PREFEITURA DO MUNICÍPIO DE SÃO PAULO
SECRETARIA DO VERDE E DO MEIO AMBIENTE
CONSELHO GESTOR DO PARQUE MUNICIPAL SEVERO GOMES

**ATA DA 5ª REUNIÃO EXTRAORDINÁRIA DO CONSELHO GESTOR DO PARQUE
SEVERO GOMES - ONLINE**
(Biênio 2019/2021)

- Projeto de Revitalização- Informação SVMA/CGPABI/DIPO Nº 046410170 em 18/06/21– Resposta ao Documento Informe Projeto Revitalização (SEI 044143632)- Anexo 2 da Ata 62ª Reunião Ordinária Parque Severo Gomes

PMSP - SECRETARIA DE SERVIÇOS E OBRAS
DEPARTAMENTO DE ENGENHARIA - EDIF

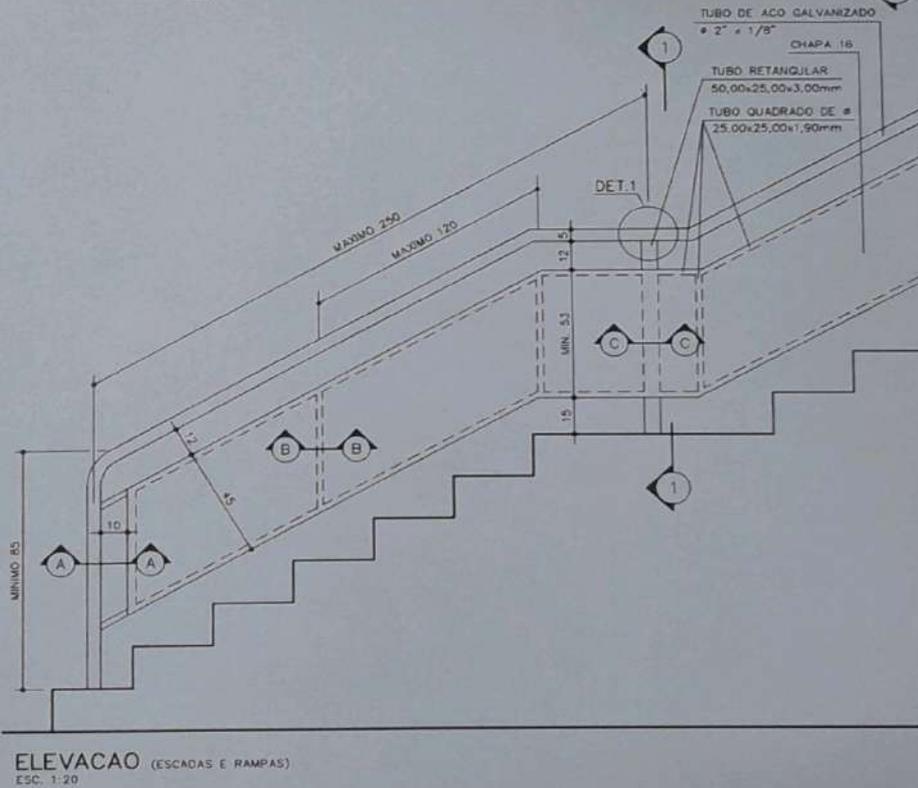
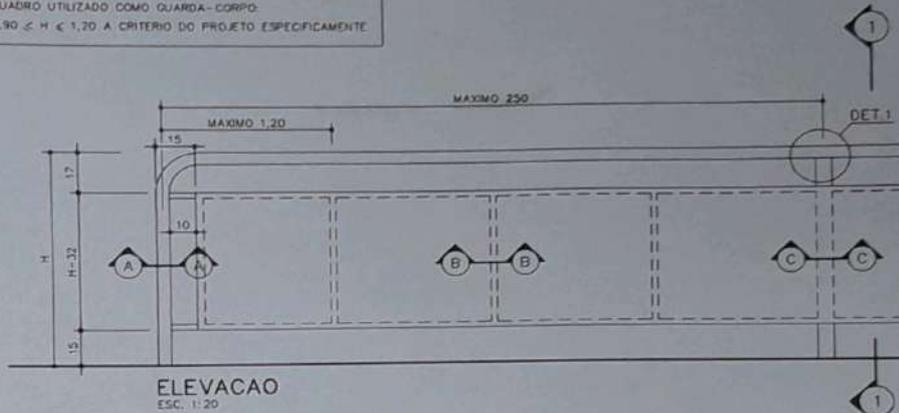
Porém, o guarda corpo instalado (ver foto abaixo) não está em conformidade com estas especificações de material escopo da obra (nem de cor nem de material). Ademais, o guarda corpo instalado, por ser uma chapa metálica não perfurada, apresenta riscos de represamento de água, em casos de chuvas muito fortes, devido ao sabido problema de escoamento da água neste local. Desta forma, o Conselho Gestor solicita reavaliação desta instalação e substituição pelos modelos de referência informados no processo.

- 1- Qual o objetivo do relatório de referências, SEI 037244295, anexado ao processo, se o mesmo não foi considerado, apesar de ser compatível com a norma NBR 14.718 – Guarda-corpos para edificação, ainda que a mesma não esteja citada no Anexo II.A- Termo de Referência-Obra?
- 2- Foram considerados os riscos de represamento de água, em casos de chuvas muito fortes, por conta do alagamento que ocorre com o córrego do Judas, cujo fluxo de água é enorme, para o guarda-corpo instalado,

por ser uma chapa metálica não perfurada? A norma assegura condições mínimas de desempenho, entendemos que as cargas de uso e segurança foram aplicados nos ensaios deste guarda-corpo considerando as adversidades que esta área está sujeita.

- 3- Guarda-corpo instalado inadequado e com vários problemas, tais como:
 - a. Guarda-corpo sem prolongamento nas laterais: com risco de queda e não atendendo os requisitos de segurança dos usuários e do local;
 - b. Ponte construída sem a obra de contenção das laterais, que está desmoronando;
 - c. Material incompatível com o meio ambiente, que por ser fechado, não permite a contemplação, descaracterizando o local e apresentando risco de queda, caso uma criança, venha a escalar a estrutura;
- 4- Solicitamos esclarecimentos sobre as seguintes alterações na planilha TA (SEI 040900978) de 12/03/21, conforme planilha abaixo:

Resposta DIPO (18/06/21): foi seguido o modelo da tabela EDIF pela empresa ao instalar o guarda-corpo e o mesmo obedece as condições exigidas pela norma de guarda-corpo (NBR 14.718);

Reunião 01/07/21: Guilherme informou que encaminhará o projeto executivo da ponte, conforme solicitado. Isabella informou que tem conhecimento que o guarda corpo não é o ideal (mas que foi utilizado o padrão EDIF) para este local e a curto prazo não seria possível a substituição deste guarda-corpo. Em outro momento, sugeriu que o que poderia ser feito, seria o remanejamento deste guarda corpo, com a revisão de uma solução mais adequada.

Quanto a falta de prolongamento das laterais, Guilherme ficou de avaliar a situação e apresentar uma solução.

Guilherme informou que está elaborando uma P2 (preço que não está previsto na tabela pública do SIURB) para instalação de guarda-corpos para o parque, nas áreas críticas que já foram identificadas (aberto SEI 6027.2021/0007307-0 solicitando atendimento TAC para CGBAPI) e ele avaliará a possibilidade de incluir a substituição do guarda corpo da ponte. Assim que este processo estiver pronto, será apresentado para o Conselho Gestor.

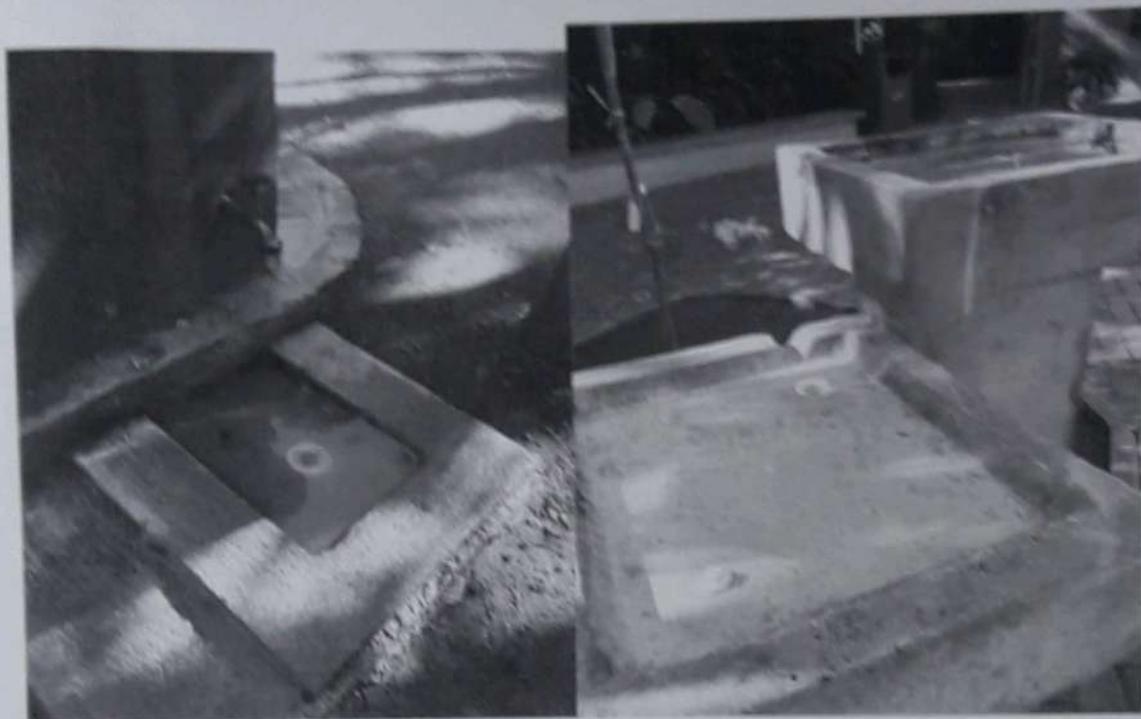
Posicionamento Conselho Gestor (29/06/21): Quais medidas serão tomadas para esta regularização? Conforme bem destacado pelo Sr. Guilherme, trata-se de um item de segurança, inclusive com aterramento das fiações em áreas alagadas. A reivindicação da regularização de energia na área 1 é bem antiga e imprescindível porque é um item de segurança.

Resposta DIPO (18/06/21): Ao longo do contrato, com a limpeza do terreno e da vegetação, foi verificada a impossibilidade de simplesmente fazer a troca da fiação existente. Ainda que fosse previsto o caminharmento de uma fiação nova pelo mesmo local da existente, as condições atuais do terreno não permitiram a segurança dessa nova instalação (árvores, áreas alagadas, etc.). Por conta disso, entendemos ser necessária a execução correta do aterramento das fiações pelo meio do caminho, inclusive com proteção extra por conta do alagamento que ocorre com o córrego do Judas. Portanto, seria necessário novo projeto completo focado na elétrica.

Reunião 01/07/21: Guilherme informou que devido a criticidade do item, foi identificado que seria necessário um projeto mais elaborado e da forma que tinha sido traçada não funcionava. Será elaborado um projeto pela DIPO para regularização da parte elétrica em caráter de urgência.
